**Forum mondial de l'harmonisation
des Règlements concernant les véhicules**

Groupe de travail du bruit et des pneumatiques

Pneumatiques : Règlements ONU concernant les pneumatiques rechapés**Proposition de série 01 d'amendements
au Règlement ONU n° 108****Communication du groupe de travail restreint
des pneumatiques rechapés***

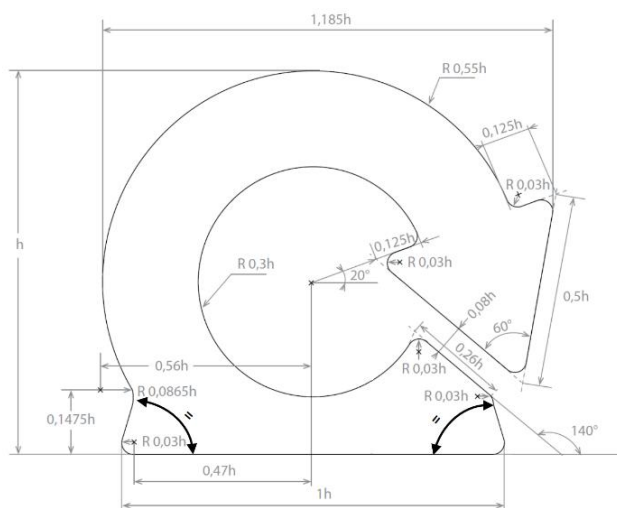
« **3.2.9.2** A compter du 1^{er} janvier 2000 ; La date du rechapage sous forme d’un groupe de quatre chiffres, les deux premiers indiquant la semaine et les deux suivants indiquant l’année de rechapage du pneumatique. Le code de date peut désigner la période de fabrication indiquée par le numéro de la semaine jusques et y compris le numéro de la semaine plus trois. Par exemple, l’inscription “2503” désigne un pneumatique rechapé pendant les 25^e, 26^e, 27^e ou 28^e semaines de l’année 2003.

Annexe 3, paragraphe 1, lire :

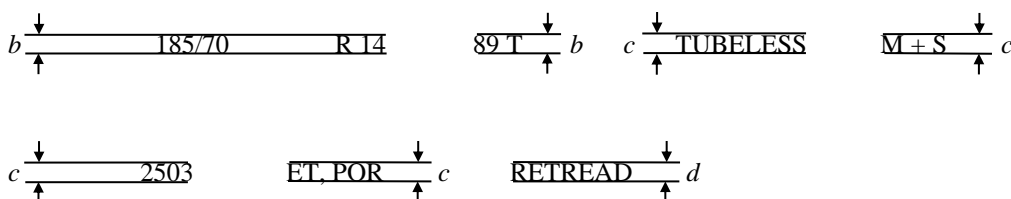
- « 1. Exemple des inscriptions que devraient porter les pneumatiques rechapés mis sur le marché postérieurement à l'entrée en vigueur du présent Règlement
